REFORMADO (DICIEMBRE 2023) DEL PROYECTO DE URBANIZACIÓN DEL SECTOR UPR-4 DE ÉCIJA (SEVILLA)

PROMOTOR: HARRI HEGOALDE 2, SAU (NIF A-86005626)

ARQUITECTOS: REBECA MADERO BEVIÁ Y LUIS MARIO FERNÁNDEZ GÓMEZ

EL PRESENTE DOCUMENTO INCORPORA AL REFORMADO (ENERO 2020) DE PROYECTO DE URBANIZACIÓN DEL SECTOR UPR-4 DE ÉCIJA, LAS CORRECCIONES Y PUNTUALIZACIONES DE TODAS LAS CUESTIONES REFLEJADAS EN LOS INFORMES DE LOS SERVICIOS TÉCNICOS MUNICIPALES DEL EXCMO. AYUNTAMIENTO DE ÉCIJA QUE SE RECOGEN EN LA RESOLUCIÓN DE LA APROBACIÓN INICIAL DE FECHA 18 DE MARZO DE 2020, ASÍ COMO ACTUALIZACIONES Y ADECUACIÓN A NORMATIVA Y LEGISLACIÓN ACTUAL.

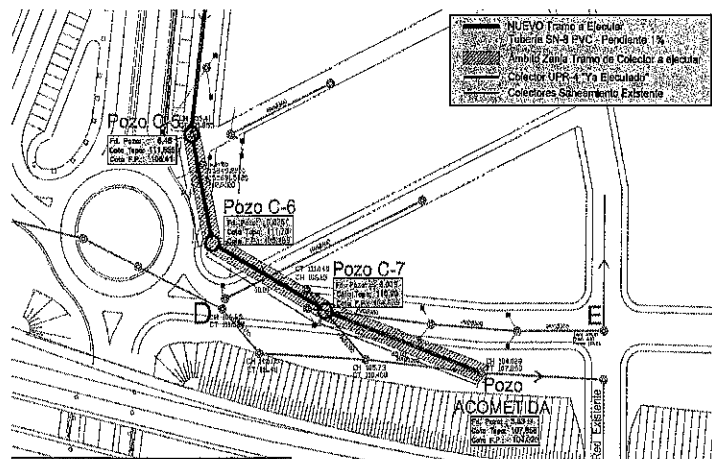
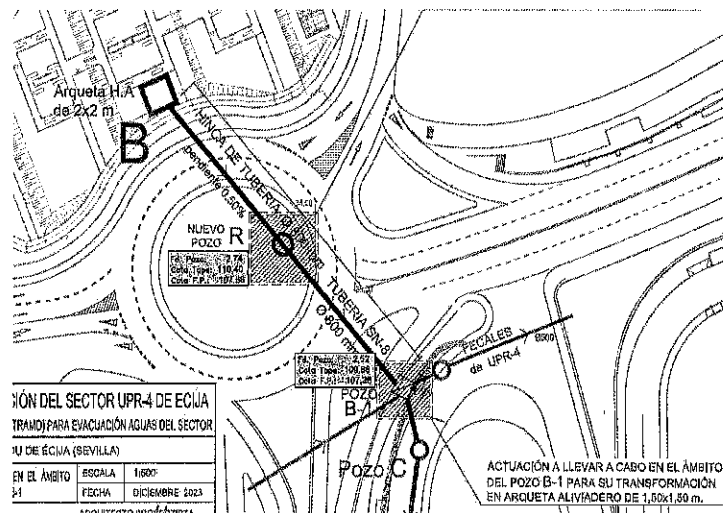
No obstante, como se ha descrito anteriormente, se ha redactado Reformado de Proyecto de Colector, en el que se modifica el tramo final de conexión y se incorpora un pozo en la rotonda por la que discurre el tramo B-C, tal y como se muestra en las siguientes imágenes extraídas del Reformado del Proyecto del Colector:

La red mixta del Sector (COLECTOR GENERAL) en su salida del ámbito de urbanización, llega conjuntamente a una arqueta aliviadero (Punto C), donde se separan las redes de fecales y pluviales. La red de fecales conecta con arquetón existente y la red de pluviales conectará con red existente en el Pozo de Acometida y hasta el Arroyo de la Argamasilla.
